**RESOLUCIÓN No. DEIA-IA- 067 - 2021**  
 De 26 de Octubre de 2021

Por la cual se resuelve la solicitud de evaluación del Estudio de Impacto Ambiental (EsIA), categoría II, correspondiente al proyecto “**VISTA AZUL**”, promovido por la sociedad **EMPRESAS E INVERSIONES ARANGO, S.A.**.

**Anexo No. 2-A. Niveles de terracerías**

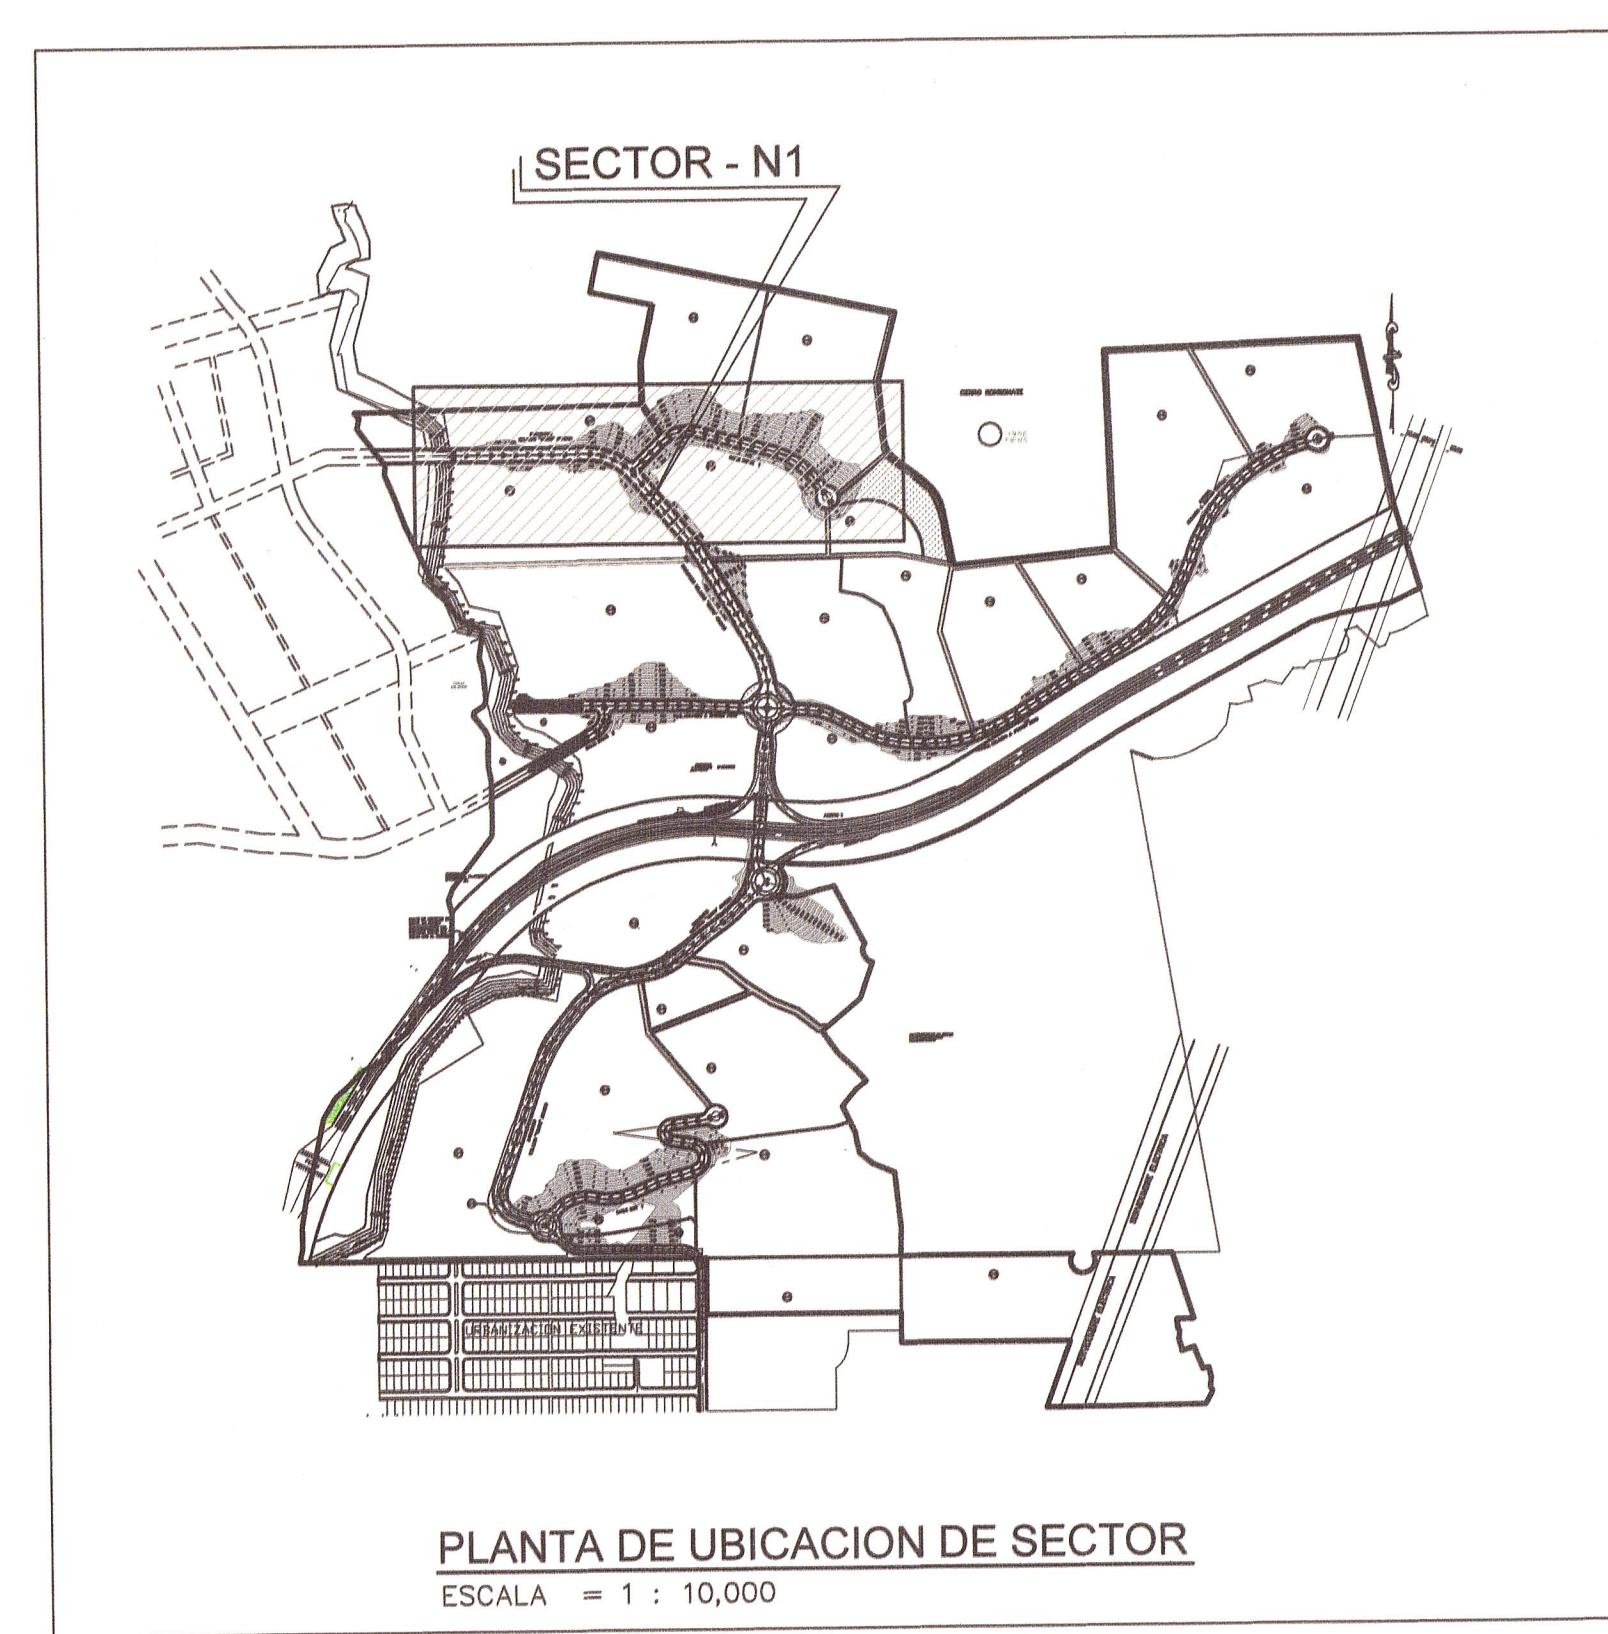
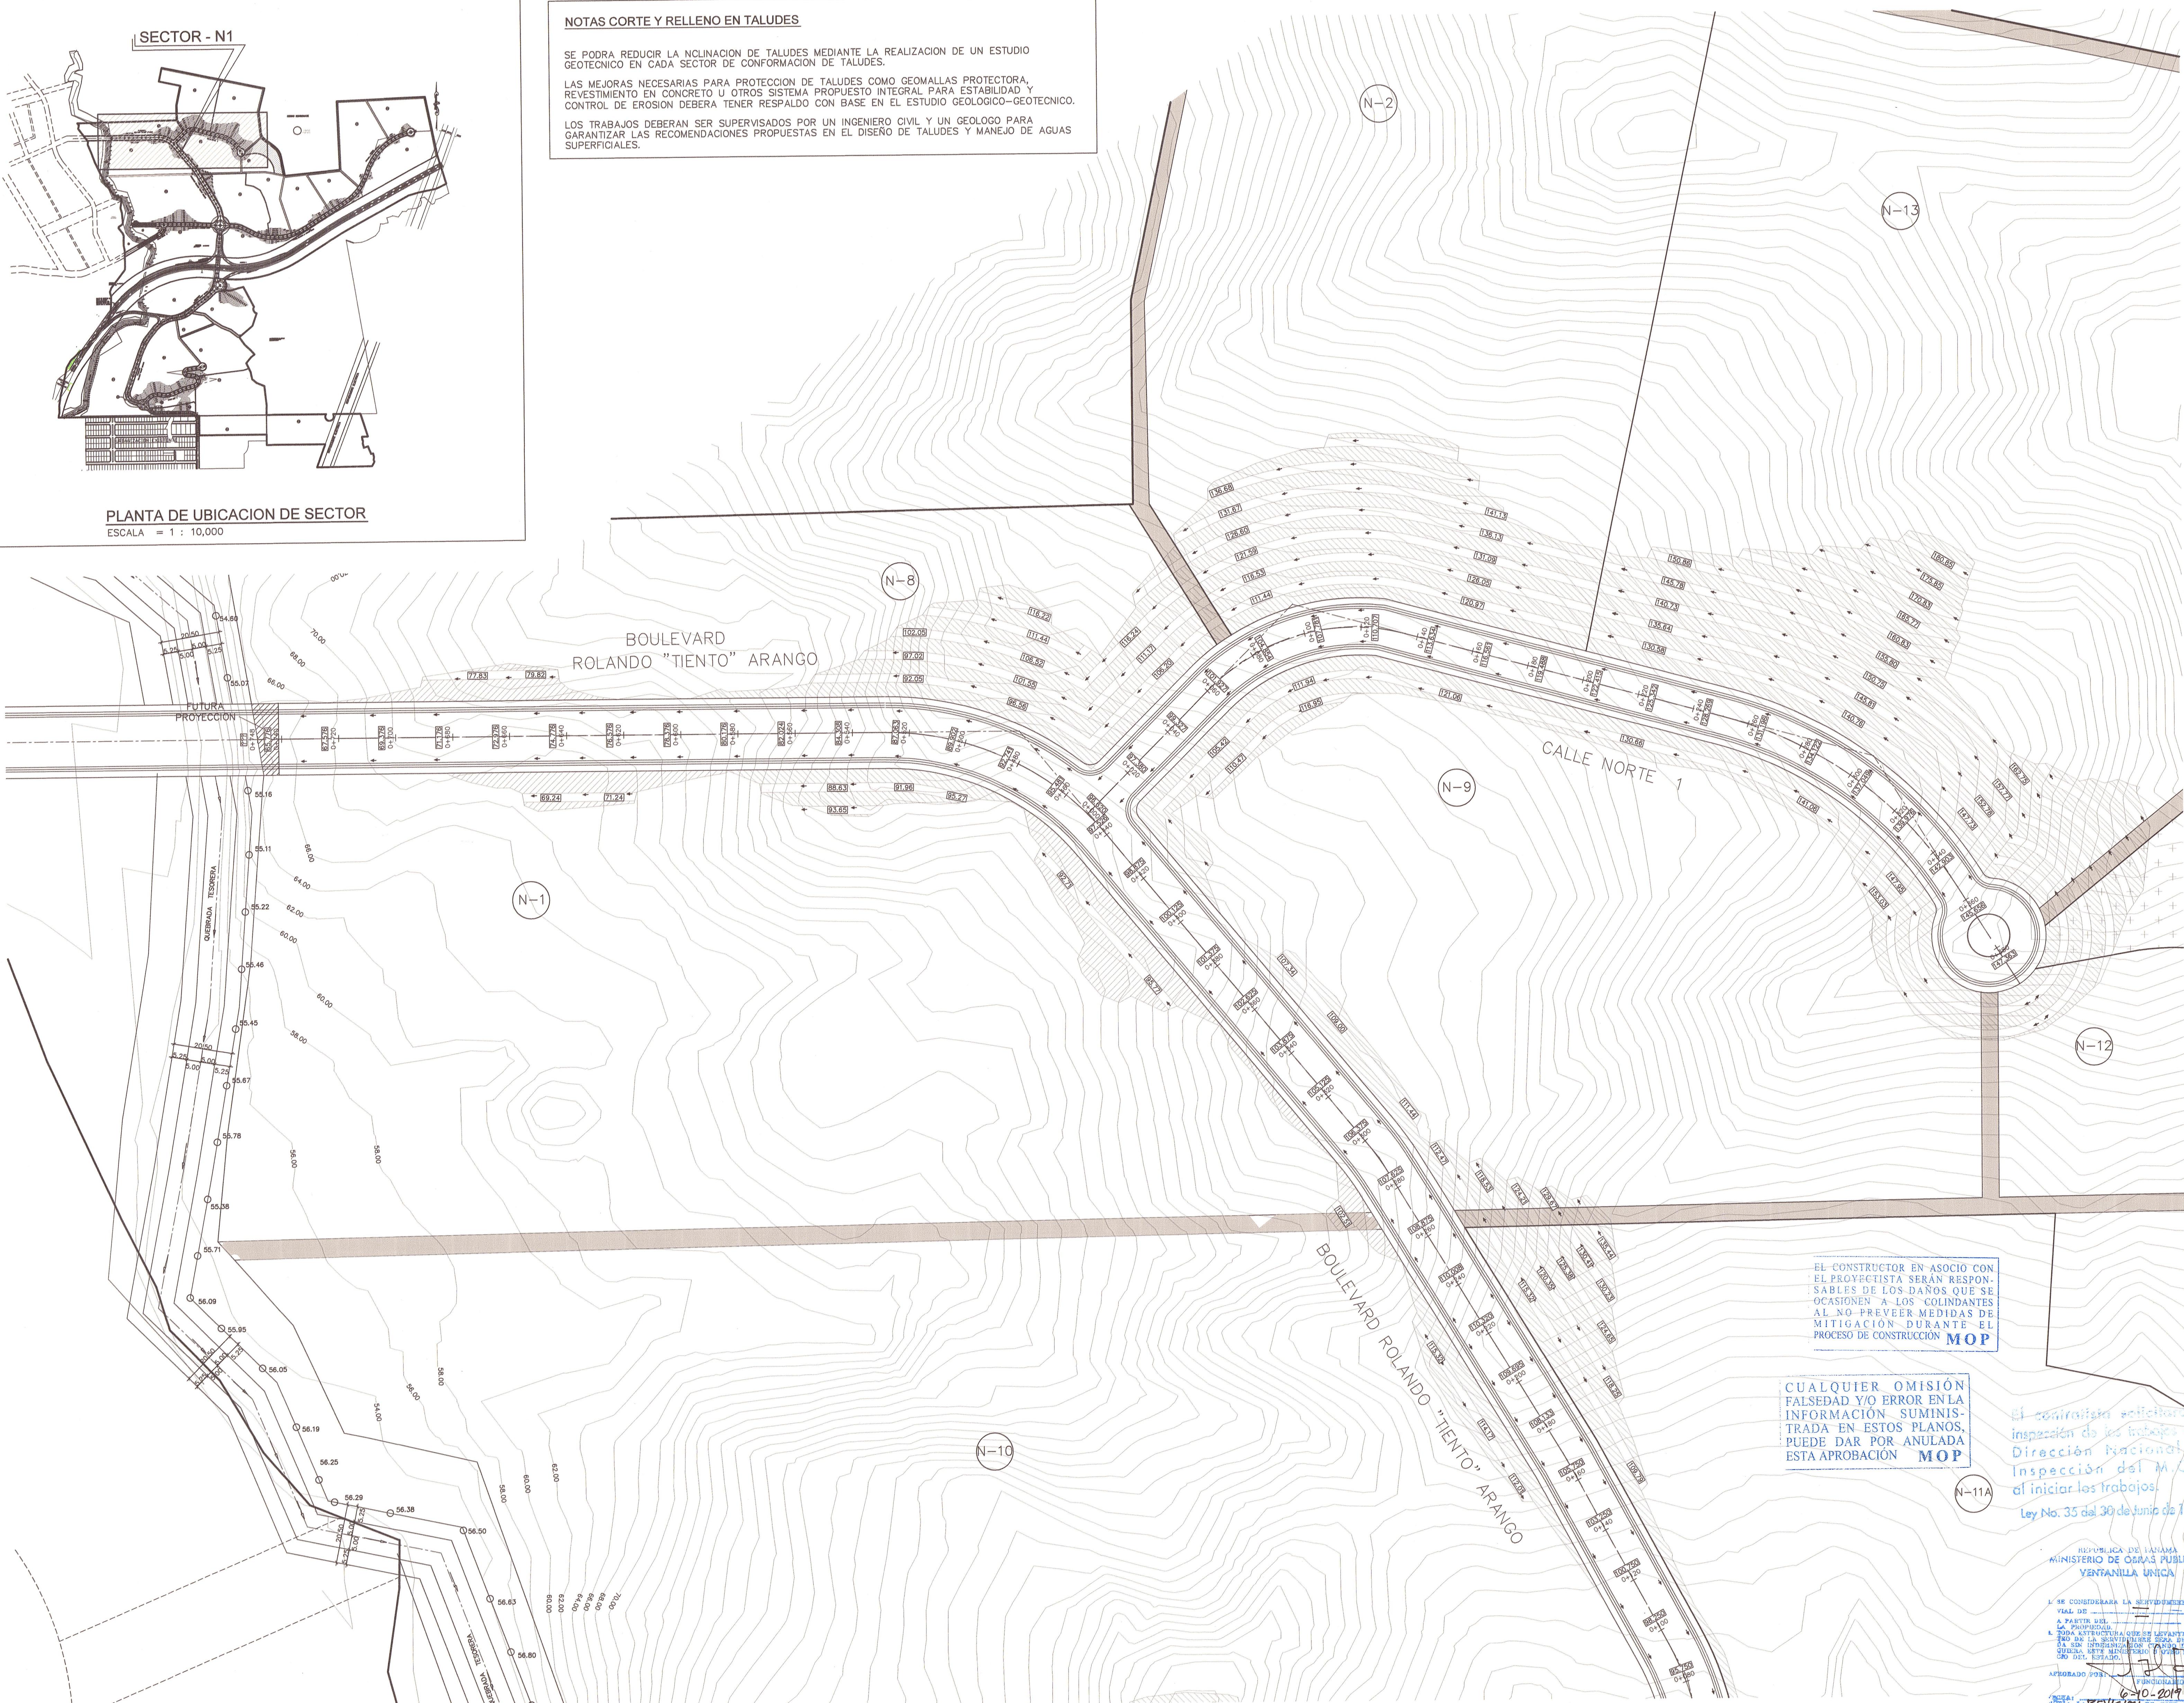
- a) Indicar mediante plano topográfico los niveles seguros de terracería con respecto a las áreas colindantes del proyecto.
3. En la respuesta a la pregunta 7, de la primera información aclaratoria solicitada mediante Nota **DEIA-DEEIA-AC-0036-2002-2020**, indica “*El único cuerpo de agua superficial existente es la quebrada Tesorera [...]. Adicional aclaramos que no van a intervenirse cuerpos hídricos. [...], el único cuerpo de agua continuo es la Quebrada La Tesorera. No se tiene contemplados trabajos nuevos sobre la misma.[...]*”, Sin embargo, mediante Informe Técnico N°026-2020 de la Dirección de Seguridad Hídrica indica lo siguiente: “*Análisis técnico: Consideramos que la respuesta detallada por el promotor, le hace falta ser ampliada, debido a que no respondieron a detalle las interrogantes planteadas, debido a lo siguiente:* •*El promotor solamente presenta las coordenadas de la Quebrada Tesorera, en la cual menciona que es el único curso de agua y que no va a realizar trabajos sobre la fuente.* •*El promotor no menciona dentro de sus respuestas otras fuentes que se encuentran dentro de las áreas norte y sur como por ejemplo el Río Matías Hernández y sus afluentes (por mencionar una de las fuentes).* •*En la inspección realizada se logró verificar que existen varias fuentes hídricas dentro del polígono del proyecto (Ver mapa adjunto).* •*El promotor presenta cuatro (4) fotos de las quebradas intermitentes sin agua, pero sin colocar las coordenadas UTM del curso para poder verificar la ubicación, longitud y dirección del flujo de agua.* •*El promotor debe presentar un análisis espacial de los cursos de agua que se encuentran dentro de las*

- **Respecto a la pregunta 2**, el cual hacía referencia en indicar mediante plano topográfico los niveles seguros de terracería con respecto a las áreas colindantes, como respuesta el promotor adjunta planos con niveles seguros de terracerías de calles aprobadas e indica “*En cuanto a los niveles seguros de terracería de las áreas colindantes como el templo Bahai y residenciales, nuestro proyecto no abarca estas zonas, ya que, como se mencionó en el EsIA, Vista Azul es un proyecto de parcelación macro de acuerdo al uso de suelo aprobado en el EOT, con construcción de vialidades principales para el acceso a los macro lotes. Cada promotor que vaya a desarrollar los macro lotes cerca del Templo Bahai, residencias, entre otros, presentará oportunamente el Estudio de Impacto Ambiental correspondiente con los planos constructivos y niveles seguros de terracería.*” (ver fojas 529 a la 532, 547 y 548 del expediente administrativo). Por lo que el promotor deberá mantener los niveles seguros de terracería del proyecto con sus colindantes de acuerdo a los planos presentados en la primera y segunda información aclaratoria y garantizar la eficiencia de las medidas aportadas y las necesarias para evitar afectaciones a sus colindantes. Aunado a lo anterior, las actividades que se desarrolle en los macro lotes se deberá presentar la herramienta de gestión ambiental correspondiente.
